监 理 检 查 记 录 表

工程名称：荆门万华家居（二期）5MW 屋顶分布式光伏发电项目

编号：ZHUL-JMWH-JC-008

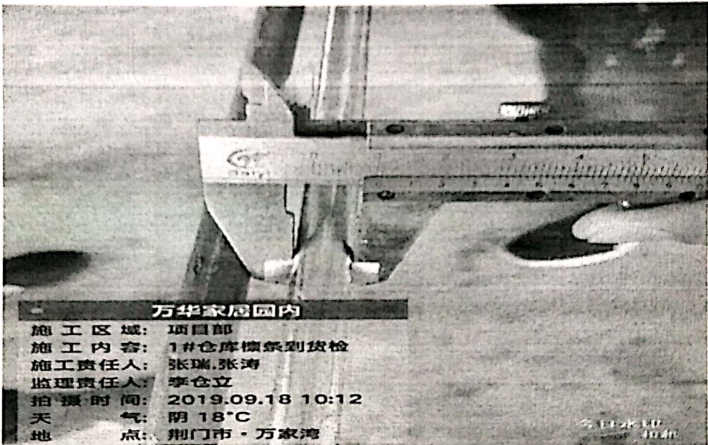
施工单位	湖北东臣泰能源建设有限公司	监理单位	常州正衡电力工程监理有限公司
检查时间	2019 年 09 月 18 日	检查地点	1#仓库
检查类型	☐ 巡视 ☐ 定期 ☒ 专项		
施工及检查情况简述	原材料加固拉杆进场检查		
发现问题	原材料拉杆检查不符合设计要求、图纸设计为Φ12、进入现场的为Φ10、5  万华家居园内容 施工区域：项目部 施工内容：1#仓库檩条到货检 施工责任人：张瑞、张涛 监理责任人：李仓立 拍摄时间：2019.09.18 10:12 天气：阴 18℃ 地点：荆门市·万华湾		
整改要求	立即撤出现场		
检查人	李仓立	施工项目部 签收人/日期	陈创收 2019.9.18
整改情况	已整改完成 整改负责人：陈创收 日期 2019.9.18		
复查意见	已整改符合要求 复查人：李仓立 日期 2019.9.20
